**RESUELVE RECLAMACIÓN INTERPUESTA POR EL SR. MARCOS KULKA KUPERMAN, REPRESENTANTE LEGAL DE FUNDACIÓN CHILE INGRESADA A ESTA SECRETARÍA MINISTERIAL MEDIANTE CORREO ELECTRÓNICO DE FECHA 19 DE MAYO DE 2020, EN CONTRA DE LA RESOLUCIÓN D.O.M. N° 462 DE FECHA 21 DE ABRIL DE 2020, NOTIFICADA POR CORREO ELECTRÓNICO DE LA MISMA FECHA, MEDIANTE LA CUAL LA DIRECCION DE OBRAS MUNICIPALES DE VITACURA RECHAZÓ UNA SOLICITUD DE PERMISO DE EDIFICACIÓN, EXPEDIENTE N° 1300/2019 DE FECHA 03 DE SEPTIEMBRE DE 2019, EN INMUEBLE UBICADO EN PARQUE ANTONIO RABAT SUR N° 6165 DE LA COMUNA DE VITACURA.**

**RESOLUCIÓN EXENTA N° 762 29.06.2021**

**RECLAMACIÓN**  
**ARTÍCULO 12 Y 118 DE LA LEY GENERAL DE URBANISMO Y CONSTRUCCIONES**

Acta de rechazo de expediente N°1300/2019

Elevaciones cuerpo A y B, piso retirado con PE N°1932/87 y RD N°412/88

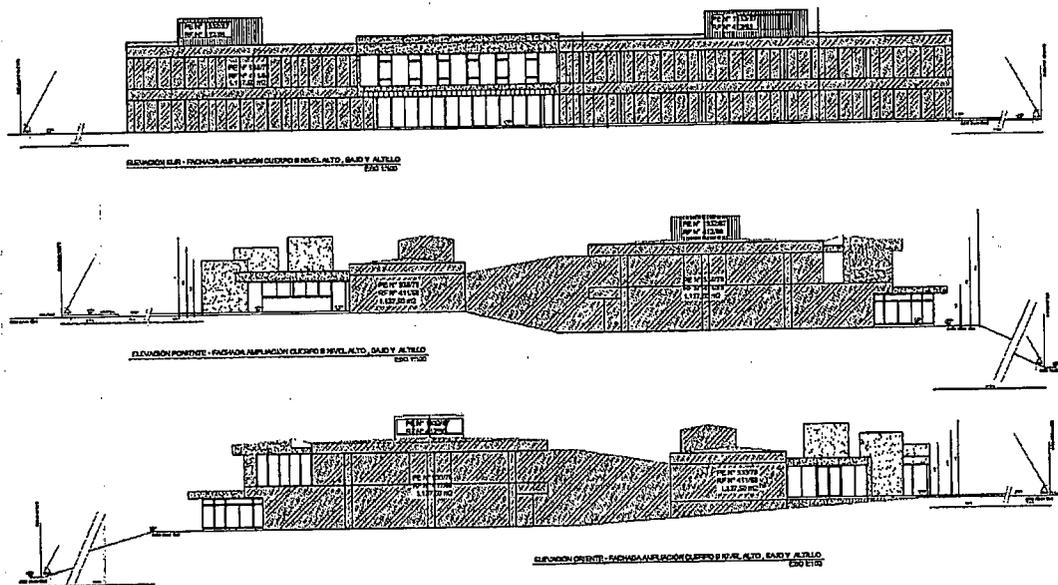
**“No da cumplimiento a lo observado, considerando que no se ha aplicado correctamente el art. 5.1.13. de la OGUC. Por otra parte, tampoco se acredita el cumplimiento de las condiciones de piso retirado.”.**

N°	Observación
8	En cortes y elevaciones deberá dar cuenta del cumplimiento de las normas urbanísticas de altura máxima permitida, rasantes y distanciamientos, en conformidad al artículo 41 de la ordenanza del PRCV, referenciado a los deslindes de la propiedad. Junto con ello, y considerando que los altillos presentados no califican como tal, deberá acreditar el cumplimiento de las condiciones de piso retirado de los volúmenes de cubierta en cuerpos A y B. Por otra parte, si existen instalaciones o terrazas por sobre el último piso de las edificaciones, deberá acreditar el cumplimiento de los incisos vigésimo y vigésimo primero del artículo 2.6.3. de la OGUC.
No resuelto:	No da cumplimiento a lo observado, considerando que no se ha aplicado correctamente el art.5.1.13. de la OGUC. Por otra parte, tampoco se acredita el cumplimiento de las condiciones de piso retirado.

Como se indica en la Observación N°4 anterior, no se efectúa intervención artificial en el terreno, por lo que no aplica el Artículo 5.1.13 de la OGUC. Cada una de las ampliaciones proyectadas han sido efectuadas en áreas sin pendiente, sin considerar excavaciones y con rellenos mínimos

En cuanto a acreditar el cumplimiento de piso retirado no corresponde por ser este volumen un recinto con Permiso de Edificación y Recepción Definitiva (ver punto 4 de memoria explicativa).
